**AVIS RELATIF À LA PROTECTION
CONTRE LES EVENTUELS EFFETS NOCIFS ET NUISANCES
PROVOQUÉS PAR LES RAYONNEMENTS NON IONISANTS
GÉNÉRÉS PAR DES ANTENNES ÉMETTRICES STATIONNAIRES**

Commune : LE ROEULX - Exploitant : PROXIMUS

Référence exploitant : 64THI-03

Rapport n° 2644 / 2023

Figure 1 : Vue en plan des lieux de séjour et des points de contrôle

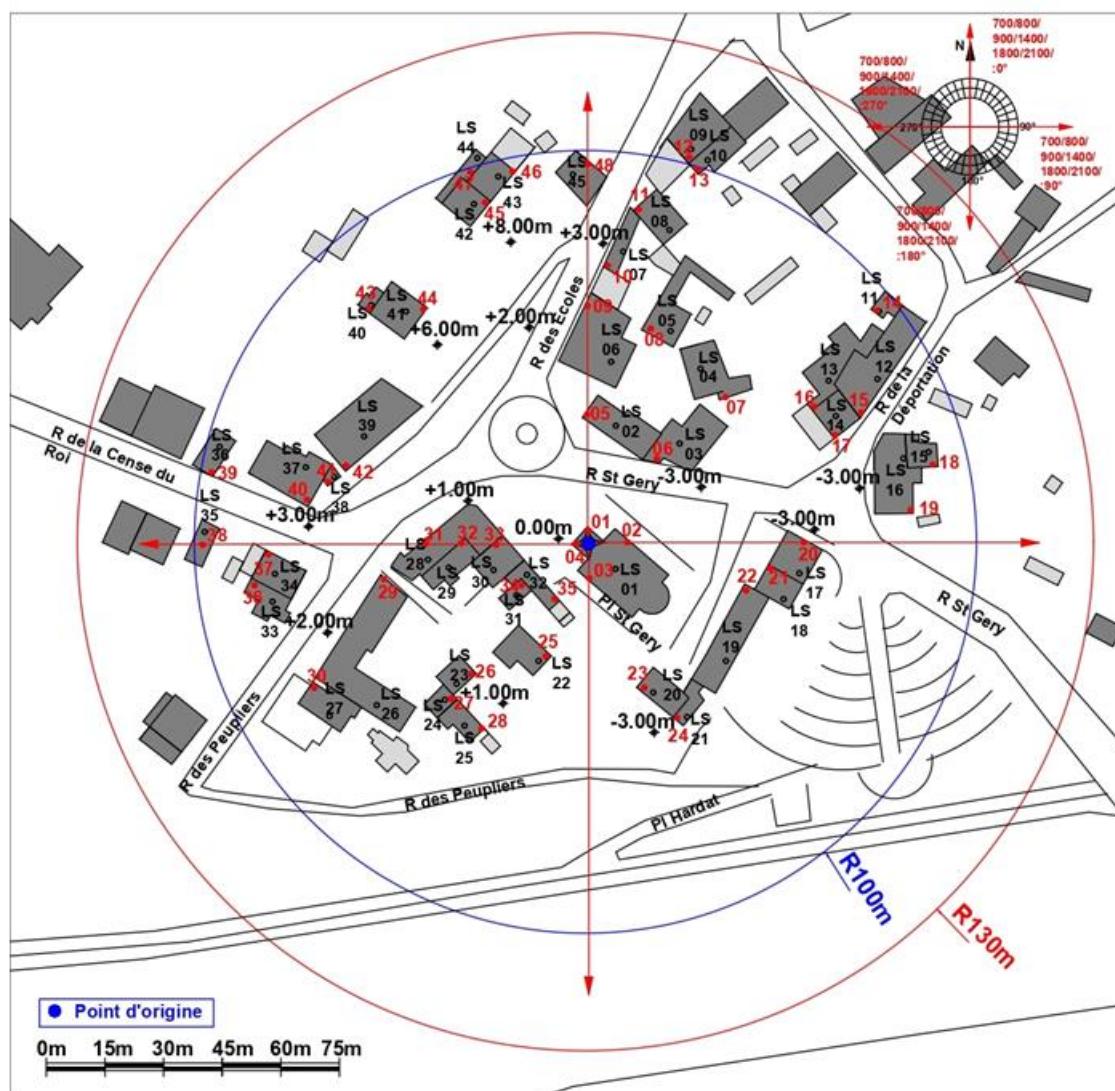
Les fréquences d'émission, la puissance rayonnée par chacune des antennes et leur gain permettent de déterminer le rayon de la zone à analyser. Tout dépassement de la limite par installation est exclu en dehors de cette zone. Le tableau 2 reprend les 35 LS² pour lesquels l'indice d'exposition est le plus élevé. Les différentes colonnes indiquent :

- le numéro du point de contrôle repris sur un des plans de la figure 1;
- le numéro du LS dans lequel se trouve le point de contrôle de la 1^{ère} colonne ;
- l'atténuation d'obstacle prise en compte pour le calcul de l'indice d'exposition dans le LS ;
- le résultat du calcul de l'indice d'exposition.

En ce qui concerne les antennes de l'installation mentionnées dans le tableau 1, la distance maximale à laquelle la limite pourrait être atteinte, à l'extérieur, est égale à 68,6 m. S'il n'y a pas de LS à une distance inférieure, les antennes respectent forcément la limite d'immission.

Dans le cas des LS situés à l'intérieur des bâtiments, une atténuation d'obstacle est prise en compte et il en résulte que la distance maximale à laquelle la limite pourrait être atteinte se réduit à 48,5 m.

Les résultats de l'évaluation décrite au paragraphe 4 indiquent que les antennes émettrices stationnaires de l'installation faisant l'objet du présent avis ne produisent pas, dans un lieu de séjour, un rayonnement électromagnétique maximum supérieur aux limites fixées à l'article 4 du décret.

Figure 2 : Vue en plan des installations d'antennes dans un rayon de 300 mètres autour de l'installation faisant l'objet de la demande d'avis

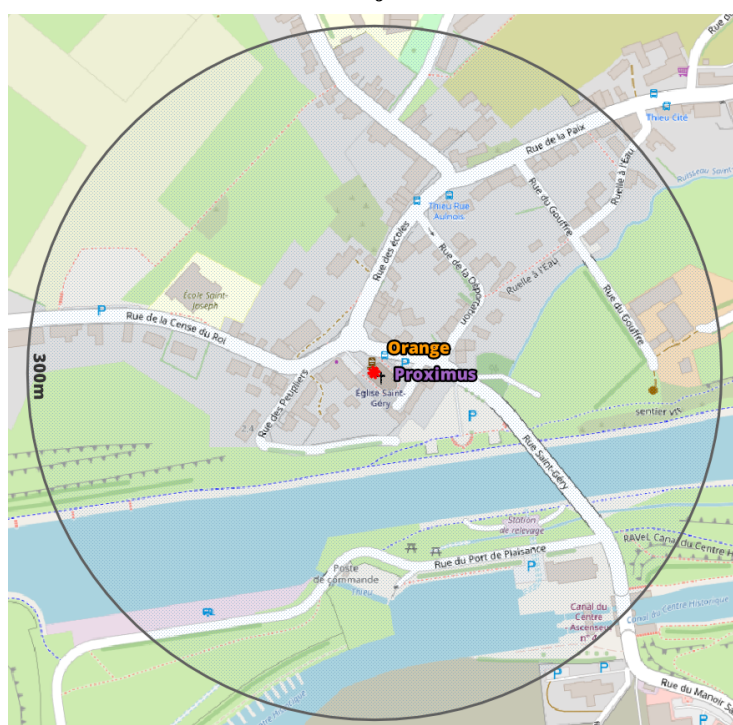
Le plan en projection verticale de la figure 2 indique la localisation des antennes actives éventuelles visées par le décret et situées dans un rayon de 300 mètres autour de l'installation référencée dans le paragraphe 2. Les données de localisation de ces antennes et les avis correspondant sont accessibles via le cadastre en ligne des antennes émettrices stationnaires⁶.

Compte tenu du nombre d'installations localisées dans la figure 2, il apparaît que l'intensité du rayonnement électromagnétique généré, dans les lieux de séjour situés à proximité de l'installation référencée dans le paragraphe 2, par l'ensemble des antennes émettrices stationnaires de l'ensemble des exploitants du même site d'antennes émettrices stationnaires respecte la limite fixée à l'article 4, § 2 du décret.
